**IMPIANTO DI RECUPERO
RIFIUTI SPECIALI NON PERICOLOSI**

sito in Via Fontanelle n. 8 – 36050 Monteviale (VI)

Progetto Definitivo

**OSSERVAZIONI AI SENSI DELL'ART. 10-bis DELLA L. 241/01990, – nota Provincia di
Vicenza prot. n. 9231 del 04-03-2021 e prot. 8549 del 01-3-2021. Art. 27-bis,
comma 5 del Dlgs 152/2006 e smi**

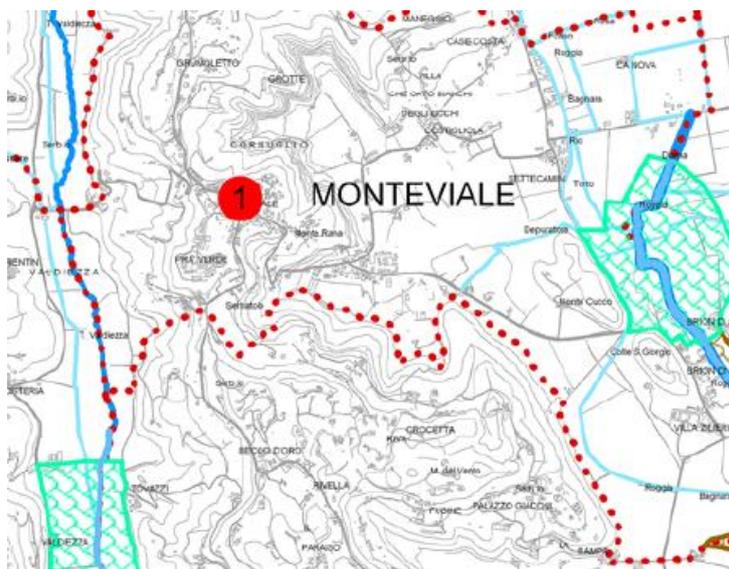
- risulta presente un'incompatibilità di tipo urbanistico, sulla cui possibile variante il Comune di Monteviale si è espresso in modo contrario, in quanto indisponibile a sottoscrivere la prevista convenzione con il soggetto privato;

- ai sensi dell'allegato A del piano regionale rifiuti (DCR n. 30 del 29 APR. 2015) dove, nell'elaborato D "Programmi e Linee Guida", nei criteri per la definizione delle aree non idonee alla localizzazione degli impianti di recupero e smaltimento, si indica che per le aree tutelate ai sensi degli artt. 10, 11 e 134 del D.Lgs 42/2004 è esclusa la realizzazione di impianti appartenenti ad ogni tipologia impiantistica.

Le integrazioni fornite non hanno consentito di dirimere in via univoca se l'impianto in questione sia, in parte, all'interno di detta area; questo nonostante la specifica richiesta di verifica e valutazione, in relazione al PI del Comune di Monteviale, ove si chiedeva di verificare planimetricamente il rapporto tra la possibile presenza del "Vincolo paesaggistico D.Lgs. 42/2004 Aree boscate" con l'ipotesi progettuale presentata.

La ditta Berica Eco Inerti sas ha già presentato un progetto al comune di Monteviale relativo alla perequazione sulla base dell'accordo pubblico-privato senza sortire risposta da parte della Giunta comunale. In definitiva, il comune di Monteviale rappresentando un comportamento ostruzionistico- amministrativo, si oppone fermamente alla realizzazione dell'impianto senza mai dimostrare scientificamente significative problematiche. Nella sezione del SIA e nelle successive integrazioni sono stati affrontati con particolare minuzia tutti gli aspetti relativi al procedimento di VIA al fine di dimostrare la insussistenza di motivi ostativi al progetto in parola.

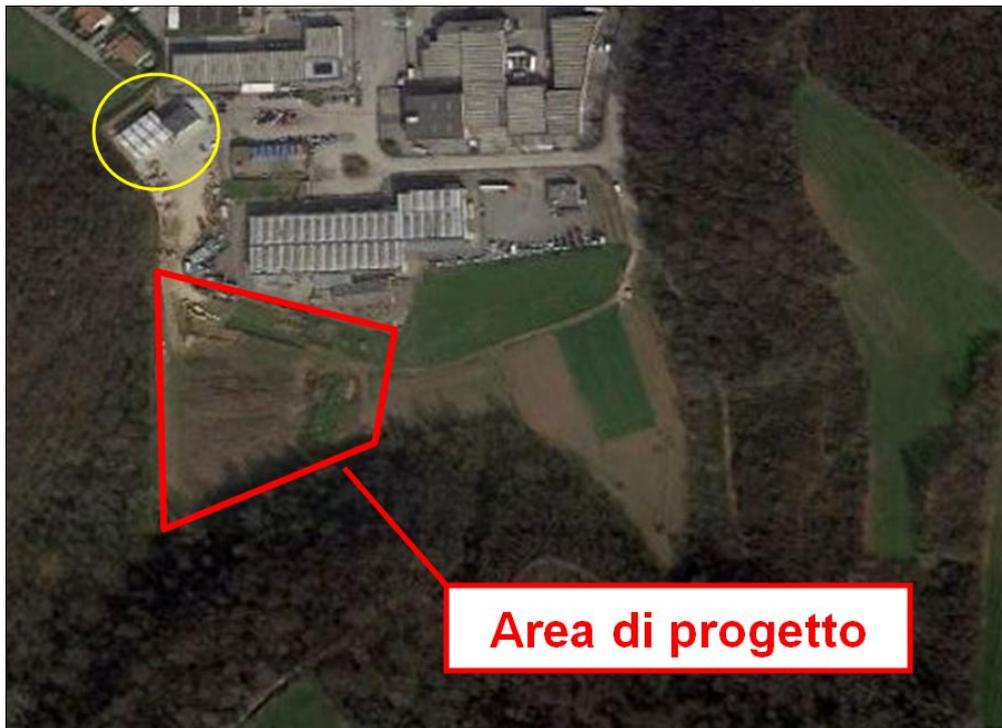
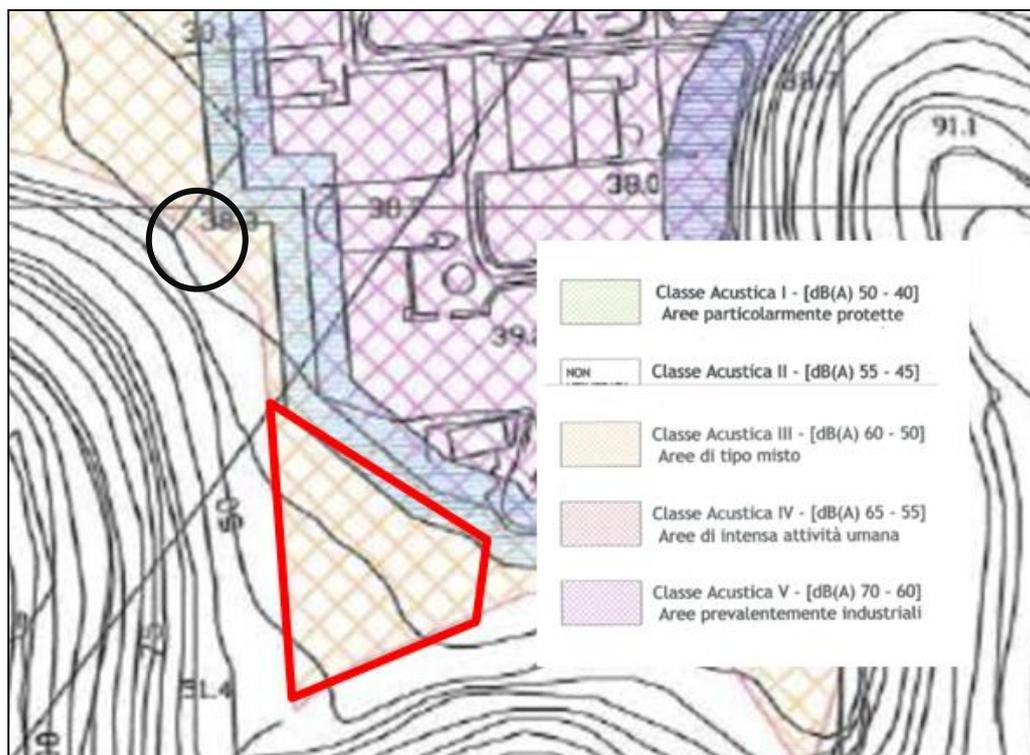
Nonostante la presenza di uffici sul lato nord, con potenziale disturbo per gli utilizzatori, si rimanda ad una valutazione sul rispetto dei limiti ad un successivo futuro collaudo, anziché procedere con l'analisi di tipo previsionale al recettore, attraverso il software di calcolo.

È stata effettuata l'analisi previsionale dei livelli sonori di progetto di fronte al ricettore degli uffici. Di seguito nella ortofoto sottostante è indicata la loro posizione (cerchio giallo).

L'analisi previsionale presenta i seguenti dati di confronto con i limiti acustici vigenti. Gli uffici si trovano all'interno della fascia di transizione tra la classe V e la classe III dove dalla lettura della Relazione Tecnica della Zonizzazione Acustica di Monteviale, la rumorosità non può superare i livelli ammessi nella zona di classe superiore. Pertanto il ricettore degli uffici è assegnato ai limiti della classe V. Nella pagina successiva è indicata la posizione del ricettore ufficio rispetto alla zonizzazione acustica (cerchio nero).

Di seguito sono descritti i confronti con i limiti acustici vigenti.

EMISSIONE = 44,5 dBA confrontato con limite di 60 dBA -> limite rispettato

IMMISSIONE = 45,0 dBA confrontato con limite di 70 dBA -> limite rispettato

DIFFERENZIALE DI IMMISSIONE = Livello ambientale di 47,0 dBA -> NON APPLICABILE in quanto il livello ambientale è inferiore alla soglia di 50 dBA.

Si precisa che se ci si confrontasse con i limiti della classe III (EMISS. 50, IMMISS. 60) sarebbe ugualmente verificata la congruità ai limiti acustici vigenti.

VIA CANESTRELLO

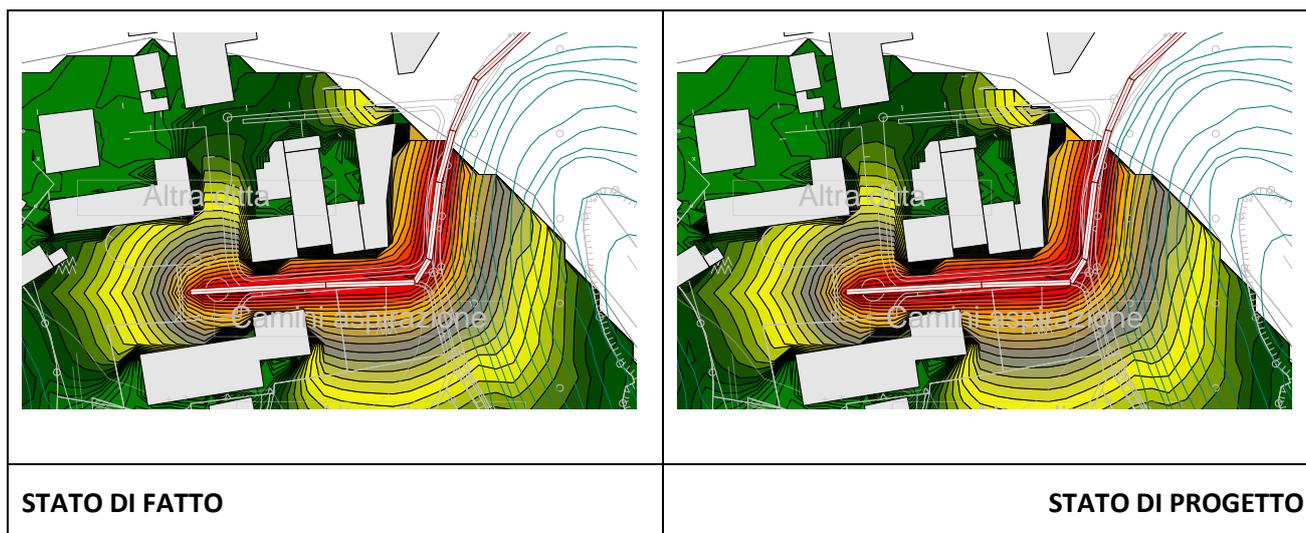
Nelle integrazioni fornite non è stato trattato il tema del traffico indotto, ad eccezione del rinvio ad un capitolo contenente considerazioni di carattere generale e non sito specifiche e non si accenna alla fasce di pertinenza acustica previste dal DPR 142/2004, così come invece come richiesto.

Con l'ausilio del software Cadna-A si è stati in grado di determinare la rumorosità lungo via Canestrello nel periodo di maggiore afflusso orario di veicoli. In particolare dalle ore 8 alle ore 9 sono stati registrati i maggiori numeri di transiti veicolari con passaggio di 152 veicoli leggeri e 5 mezzi pesanti. Il livello sonoro attuale rilevato a 30 m dalla carreggiata di via Canestrello presenta un valore di 51,9 dBA stimati alla quota di 4 m da terra.

Relativamente allo stato di progetto, sono previsti nr. 2 camion all'ora per un transito totale aggiuntivo di nr. 4 camion. Di seguito si indica il nuovo livello sonoro stimato sulla base dell'aumento del numero dei mezzi pesanti.

Il livello sonoro stimato a 30 m dalla carreggiata presenta un valore di 52,5 dBA ovvero sempre rispettoso del limite della classe II della fascia di pertinenza acustica delle strade locali.

Di seguito si indicano graficamente le differenze tra le immagini del traffico su via Canestrello ante e post operam. Dalla loro visione è possibile notare che le differenze sono poco apprezzabili in quanto l'aumento del livello sonoro è pari a 0,6 dBA rispetto allo stato attuale.
